## 東海第二発電所

敷地ごとに震源を特定して策定する地震動のうち

(コメント回答)

平成28年9月30日

設置変更許可申請時からの評価条件の主な変更点(内陸地殻内地震)

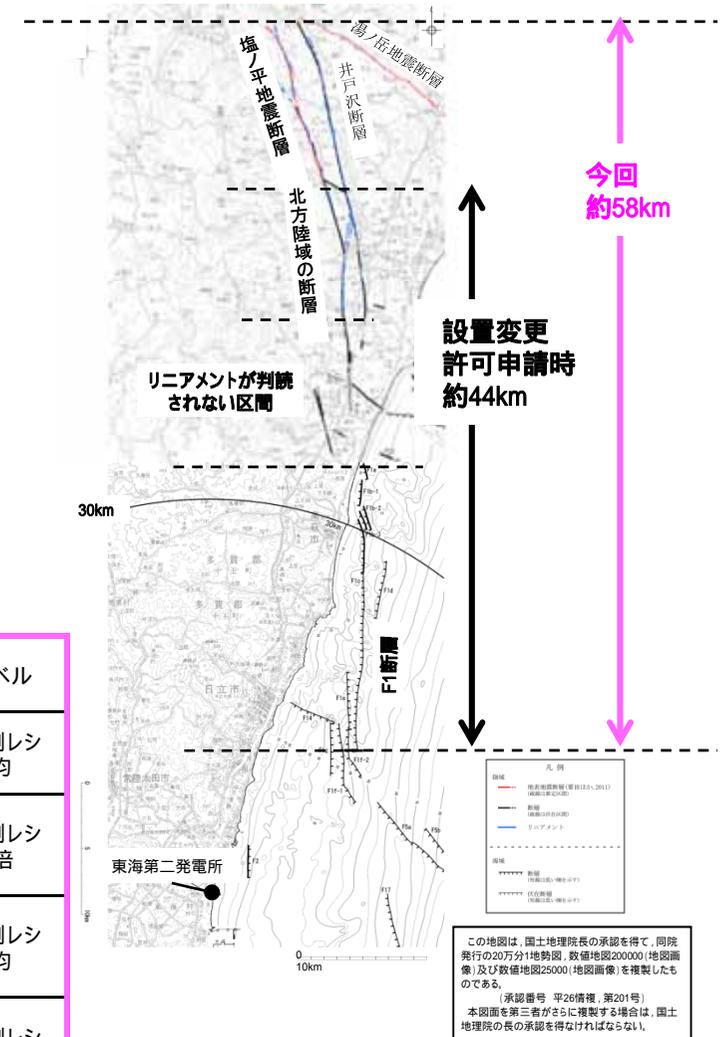
# 設置変更許可申請時からの評価条件の主な変更点について

断層長さの変更 約44km(M7.6) 約58km(M7.8)  
F1断層から塩ノ平地震断層まで連動するものとし、断層長さ約58km(M7.8)で評価。また、2011年4月11日に発生した福島県浜通りの地震(M7.0)に関する各種知見を反映

- 地質調査結果と震源モデルの対応の見直し
- 地質調査結果の断層線に沿うよう震源モデルを再設定
- リニアメントが判読されない区間をF1断層側に含め、これらを1つの区間とすることで敷地近くに配置するアスペリティ面積を大きく設定し、更にアスペリティ位置の不確かさについても考慮
- 断層の上端深さの見直し 5km 3km  
2011年福島県浜通りの地震の震源域での地震発生層を分析し、地震発生層の上端深さを浅くすることで断層幅をより厚く想定
- 断層傾斜角の不確かさケースの考慮  
断層調査によりF1断層は高角な断層であるとされているが、2011年福島県浜通りの地震の震源域での余震分布の形状を考慮し、不確かさとして傾斜角45度を考慮

## アスペリティ配置:2) 断層長さ方向のアスペリティ配置について

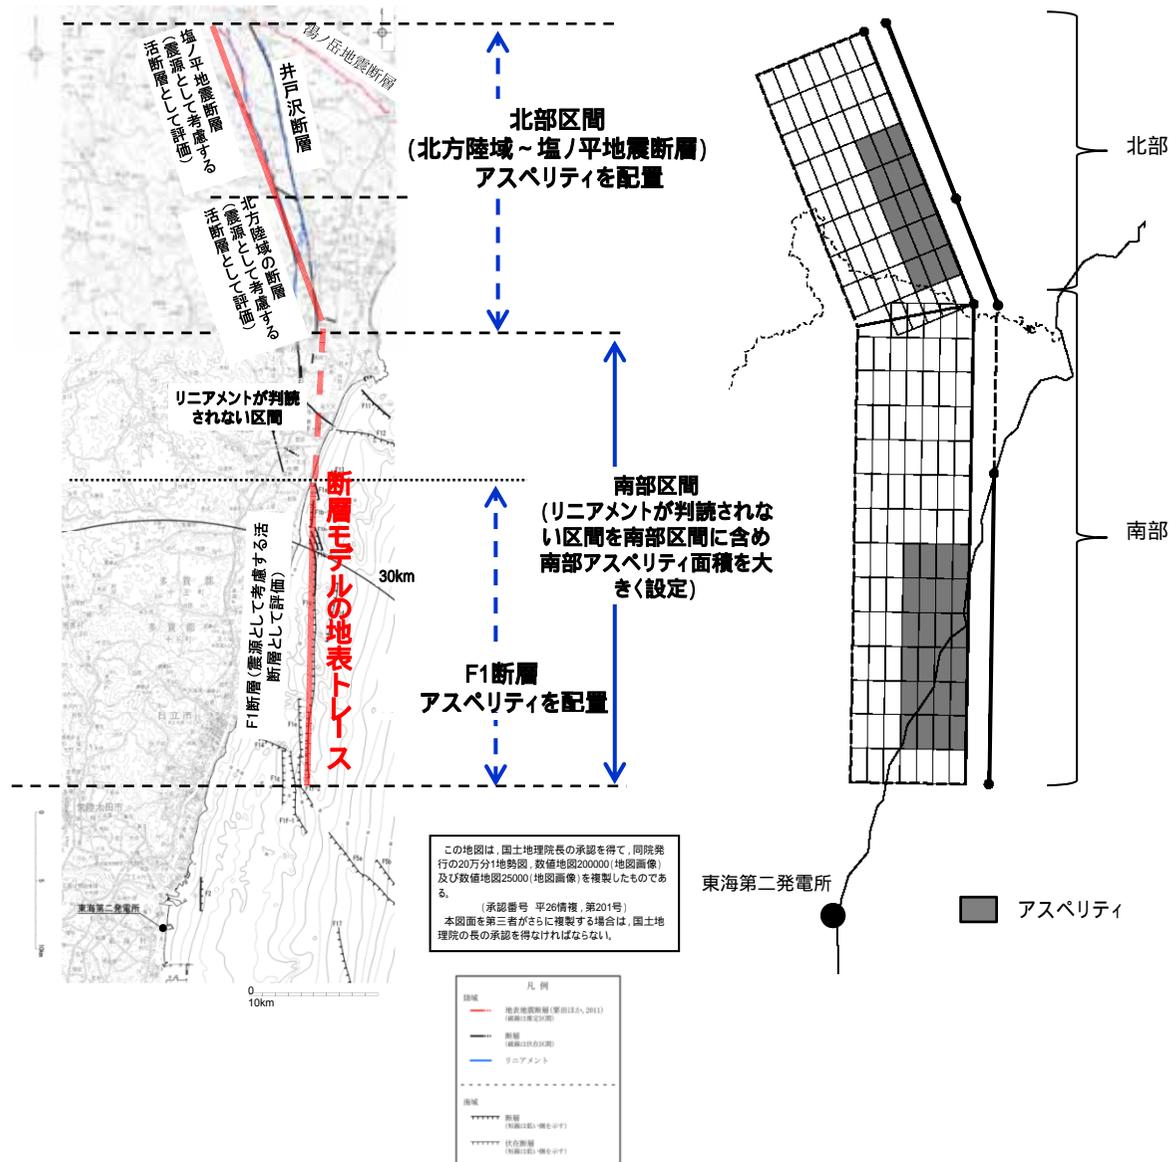
No.	日付	回次	コメント内容	回答状況	該当箇所
1	平成28年 8月26日	第394回 審査会合	応答スペクトル手法に用いる鉛直成分の補正係数において、観測記録の平均値を一部周期帯でカバーしていないことについて、その妥当性を示すこと。	今回回答	P36, 99
2	平成28年 8月26日	第394回 審査会合	アスペリティ位置は敷地に近い位置に設定する方針としているものの、断層の端点とアスペリティの間に背景領域を設けている根拠を説明すること。	今回回答	P64 ~ 67
3	平成28年 8月26日	第394回 審査会合	断層上端にアスペリティを配置することが保守的かどうかを示すこと。	今回回答	P63
4	平成28年 8月26日	第394回 審査会合	破壊開始点について、アスペリティの下端以外にも、物理的観点に基づけば断層下端からの破壊も考えられることからこの影響検討をすること。	今回回答	P68 ~ 73
5	平成28年 8月26日	第394回 審査会合	検討用地震の震源断層は、最新の強震動予測レシピに基づけばFujii and Matsu'ura(2000)等の適用外であるが、断層モデルを用いた地震動評価ではこれらの知見に基づいてパラメータ設定していることの妥当性を示すこと。	今回回答	P76
6	平成28年 8月26日	第394回 審査会合	要素地震のコーナー周波数を示すこと。	今回回答	P92

また、その際 Manighetti et al.(2005)等の知見を踏まえるとアスペリティのように大きなすべりが生じる領域とすべりが無い領域が隣接することは考えにくいことから、断層端部との間に1マス分背景領域を設定する。以下、下記観点で文献調査を行う。
